**Отзыв 23 ГМПИ – филиала АО «31 ГПИСС»
на первую редакцию проекта ГОСТ Р «Гексабиты для берегозащитных
и оградительных сооружений. Технические условия»**

Характерные дефекты бетона при эксплуатации гексабитов и их причины

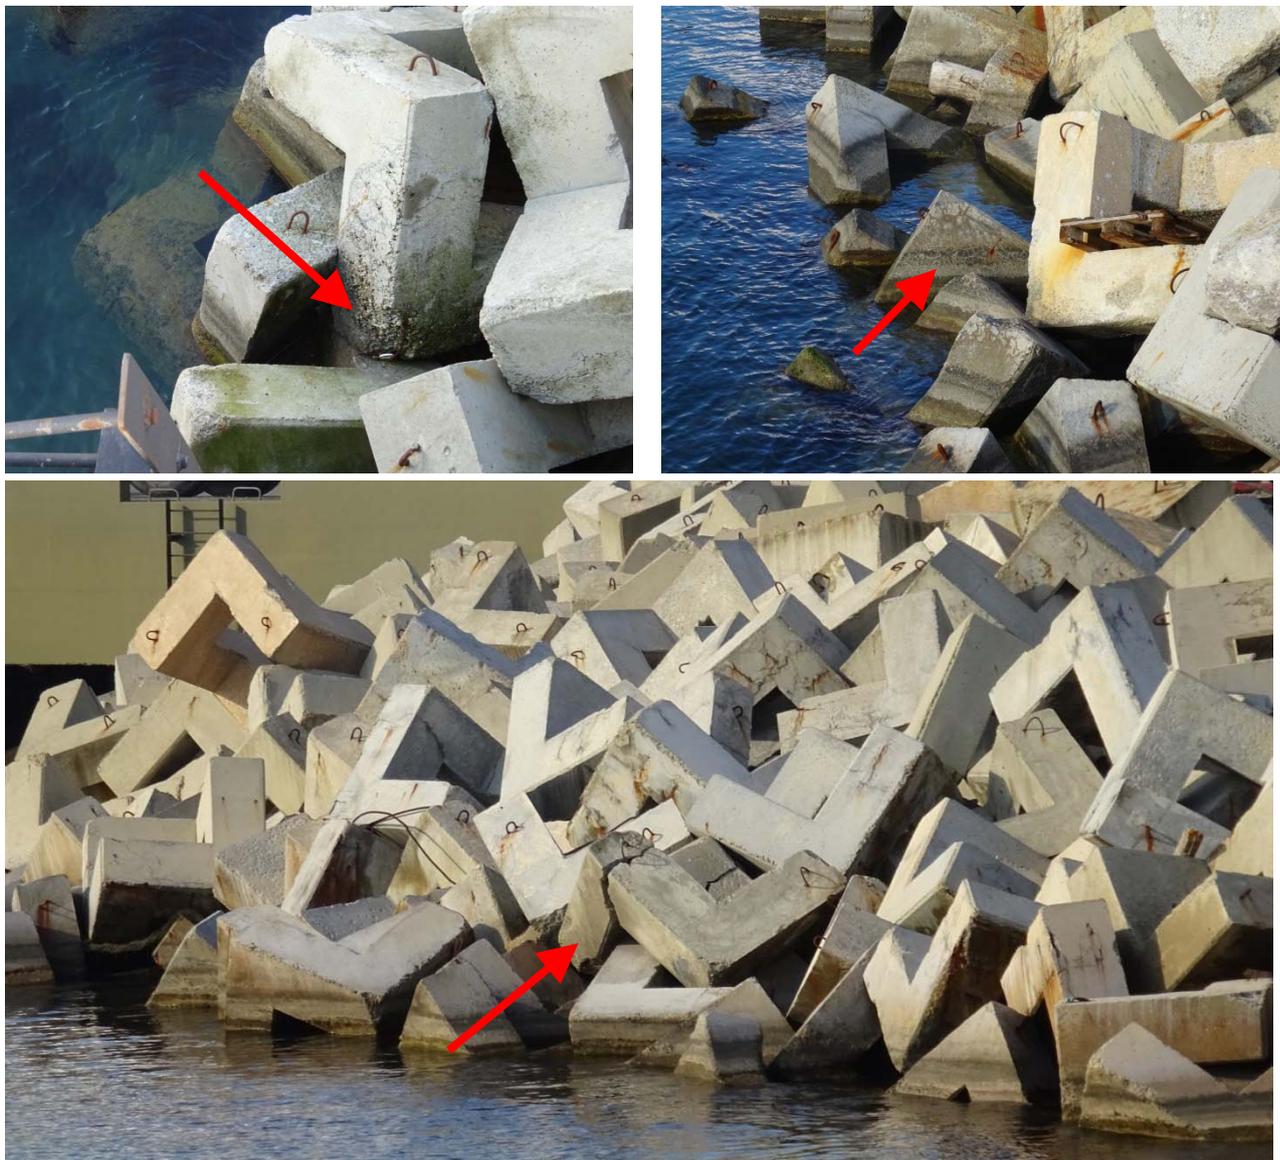
Характерные дефекты гексабитов, находящихся в эксплуатации около 10 лет (проект 23 ГМПИ, Черное море, Новороссийск, берегоукрепление в районе Геопорта) продемонстрированы на следующих фотографиях:

Характеристики прочности, морозостойкости и водонепроницаемости бетона гексабитов на данных объектах были назначены по действующими на момент выпуска проектов документов 10-летней и 30-летней давности и поэтому не могли учитывать современных исследований, на которых базируются [СП 28.13330.2017](#) и [ГОСТ 31384-2017](#).

Фотографии защитного крепления тетраподов, эксплуатировавшихся существенно менее расчетного срока службы, уже демонстрируют нарушение эстетического вида изделий. При более длительной эксплуатации наброска приобретает вид свала в море демонтированных железобетонных конструкций. Потеря массы гексабитов свидетельствует о невыполнении ими своих защитных функций и создает возможность разрушения откоса при расчетном шторме. Следует отметить, что многочисленные разломы, сколы, трещины, разрушения защитного слоя бетона, коррозия бетона и арматуры подтверждают вывод о том, что для обеспечения долговечности сооружения необходимо повышение характеристик прочности, морозостойкости и водонепроницаемости бетона, по сравнению в рекомендованными проектом ГОСТ Р.
